Projet photovoltaïque EURENCO Sorgues

Mémoire en réponse à l'avis de la MRAe

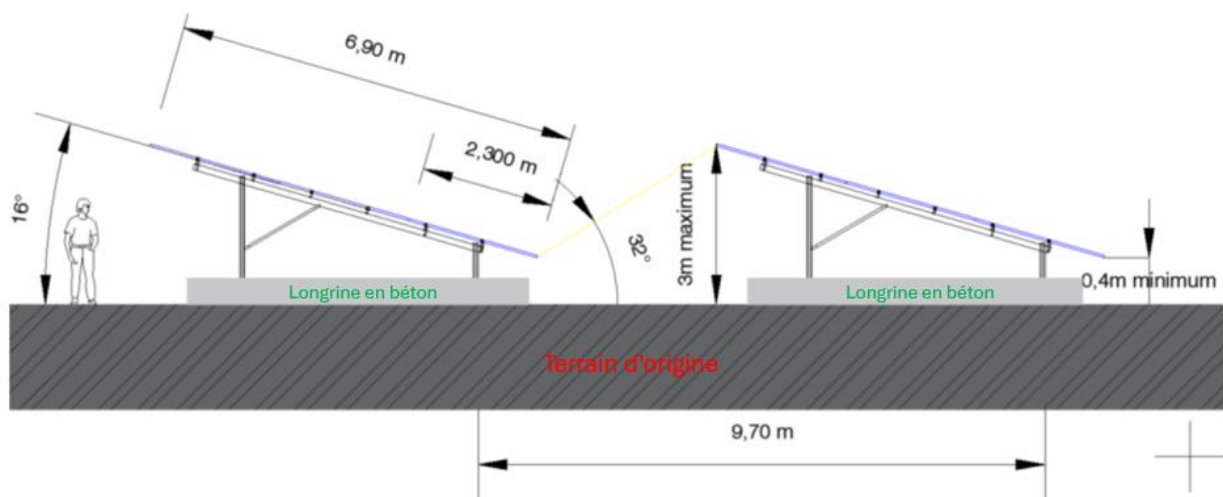
<p>16°) Faire procéder par des techniciens compétents à un entretien et contrôle annuels des équipements et éléments de sécurité de l'unité de production photovoltaïque (équipements électriques, bandes débroussaillées, moyens de secours, DECI...)</p>	<p>Contrat de supervision et de maintenance préventive signé entre EURENCO et CVE Solar :</p> <ul style="list-style-type: none"> - Visite annuelle pour chaque domaine de tension (BT + HTA) avec contrôles des structures (serrage, corrosion, etc.) et des équipements électriques (serrage connexions, nettoyages, tests de déclenchement, thermographie, etc.) - Nettoyage des panneaux annuel ou bisannuel - Suivi 7j/7j à distance avec système d'alerte automatique - Délai d'intervention pour panne ou remplacement matériel : 6h ouvrées
<p>17°) Equiper chaque unité de production d'un système de surveillance permettant d'alerter l'exploitant (ou une personne désignée) d'un évènement anormal pouvant conduire à un départ de feu ou un problème grave nécessitant l'intervention des services de secours.</p> <p>Les dispositifs d'alarme et de surveillance internes doivent être formalisés dans une procédure permettant une levée de doute de l'exploitant, soit en se rendant sur place, soit grâce à des moyens de</p>	<p>Les alarmes de production sont remontées (tensions, courants, puissances, positions des organes de coupure, etc.). Parmi elles, il est remonté l'alarme "incendie", issue d'un capteur situé dans chaque PTR. Ces informations sont remontées à EURENCO pour réaliser la levée de doute.</p> <p>Le POI sera mis à jour en prenant en compte un scénario d'incendie au niveau de la centrale solaire au sol.</p> <p>L'équipe d'intervention interne sera formée spécifiquement pour une intervention sur PV avant la mise en service de la centrale solaire au sol.</p>

Prescriptions de la note de cadrage	Mesures apportées
<p>contrôle à distance. Cette procédure écrite et formalisée doit être tenue à disposition du SDIS.</p> <p>En cas d'intervention des services de secours, l'exploitant ou la personne désignée doit être en mesure de renseigner ces derniers sur la nature des emplacements des unités de productions photovoltaïque (organes de coupures et de protection, façades, couvertures, moyens de protection existants...) et fournir les plans et consignes visant à faciliter l'intervention des services de secours.</p>

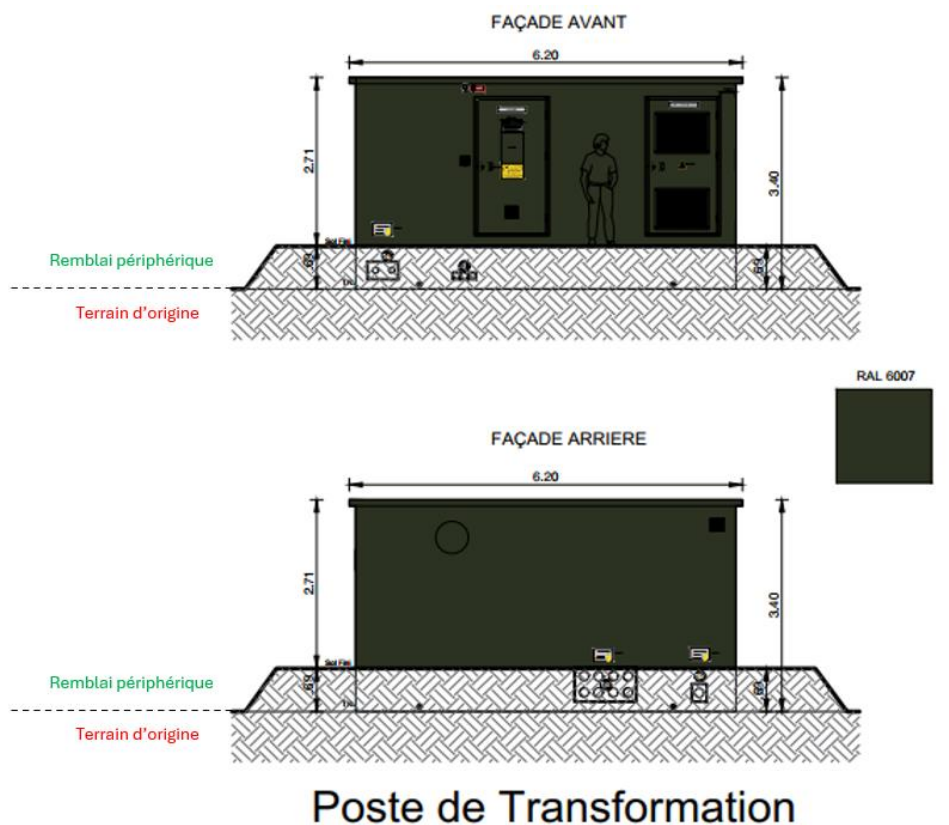
La MRAe recommande d'identifier précisément les sources et la nature des pollutions du sol au droit des zones qui seront excavées, les voies de transfert des polluants et d'exposition des personnes, de proposer des modalités de gestion adéquates et d'analyser leurs incidences sanitaires et environnementales.

- Structure : « Les structures accueillent les panneaux photovoltaïques. Elles sont constituées d'acier galvanisé et d'aluminium. **Les structures seront de type fixes et ancrées sur des longrines en béton.** La structure assure la stabilité de la table porteuse des modules.
 Les fondations en acier et aluminium seront donc fixées directement dans les longrines en béton posées sur le sol, qui ne sera pas fouillé.
